SERVICE BULLETIN

Climate Control
FJ2200

Heating element without function

Heizelement ohne Funktion

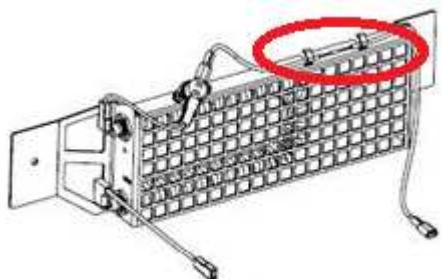
Die Temperatursicherung (in Abbildung rot markiert) am Heizelement der FJ 2200 ist zu gering ausgelegt und führt zu einer sofortigen Nichtfunktion des Heizelements.

In Kalenderwoche 42/2016 wurde die Produktion bereits umgestellt und eine Sicherung, die bei 100°C statt 73°C auslöst, verbaut.

Die erste Klimaanlage mit neuer Sicherung ist das Modell FJ 2200OE mit Seriennummer 63229110.

Die neue Thermosicherung kann über ProCorner, Ersatzteilnummer 4450 01 20-22/3 bezogen werden.

Heating element without function

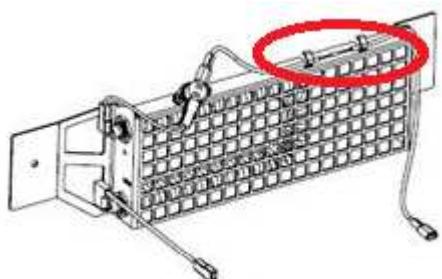
The thermal protection (marked in red below) for the FJ 2200 heating element is too reactive when protecting the heating element. Which has led to the thermal protection failing from first operation.

Starting from week 42 2016 all production has been upgraded with a thermal protection set to 100°C instead of 73°C.

From (Model: FJ2200OE) Serial No. 63229110 all new production has the upgraded thermal protection.

The new thermal protection can be ordered via ProCorner,
spare part no. 4450 01 20-22/3.

Protection thermique de l'élément chauffant

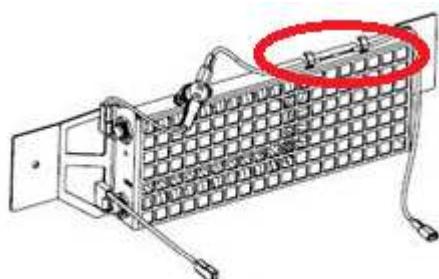
La protection thermique (marquée en rouge ci-dessous) protégeant l'élément chauffant de la FJ 2200 est trop réactif. Ceci a conduit au déclenchement intempestif de cette protection thermique dès la première utilisation.

À partir de la semaine 42 de 2016, toute la production a été améliorée avec une protection thermique réglée à 100 ° C au lieu de 73 ° C.
(Modèle: FJ2200OE) A partir du n° de série 63229110, toute la nouvelle production profite de la protection thermique améliorée.

La nouvelle protection thermique peut être commandée via ProCorner,
Pièce de rechange no. 4450 01 20-22 / 3.
